使用前検査申請書の変更について

玄海原子力発電所第4号機

使用前検査申請書

工事の工程に関する説明書

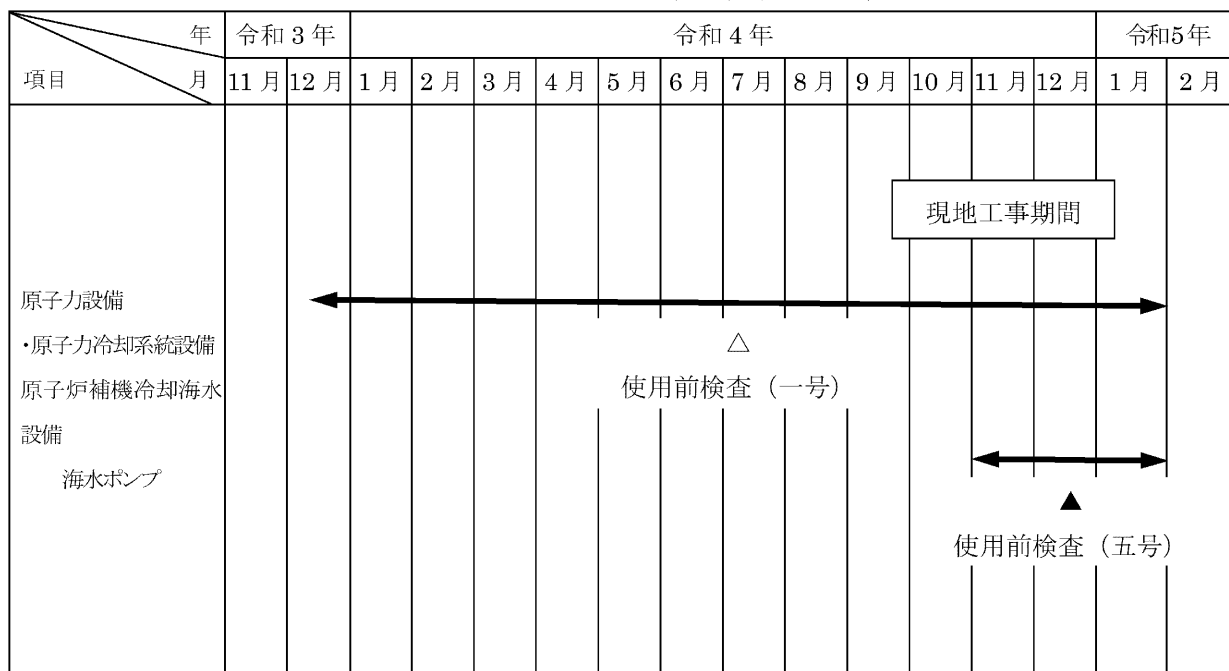
変更の内容	玄海原子力発電所第4号機 原子炉冷却系統設備の改造の工事					
	(変更前)					
	検査希望年月日	(一号)	自	令和3年	12月	16日
			至	令和4年	8月	19日
		(五号)	自	令和4年	6月	13日
			至	令和4年	8月	19日
	使用開始予定年月日	令和4年 9月 9日				
	原子炉等規制法第43条の3の11第1項の検査のための申請をした場合は、その年月日	令和3年 10月 12日				
(変更後)						
検査希望年月日	(一号)	自	令和3年	12月	16日	
		至	令和5年	1月		
	(五号)	自	令和4年	11月	1日	
		至	令和5年	1月		
使用開始予定年月日	令和5年 3月					
原子炉等規制法第43条の3の11第1項の検査のための申請をした場合は、その年月日	令和3年 10月 12日 令和4年 3月 30日					
変更の理由	玄海原子力発電所第4号機の海水ポンプ取替工事の工事工程の見直しに伴い、「検査希望年月日」、「使用開始予定年月日」及び「原子炉等規制法第43条の3の11第1項の検査のための申請をした場合は、その年月日」を変更する。
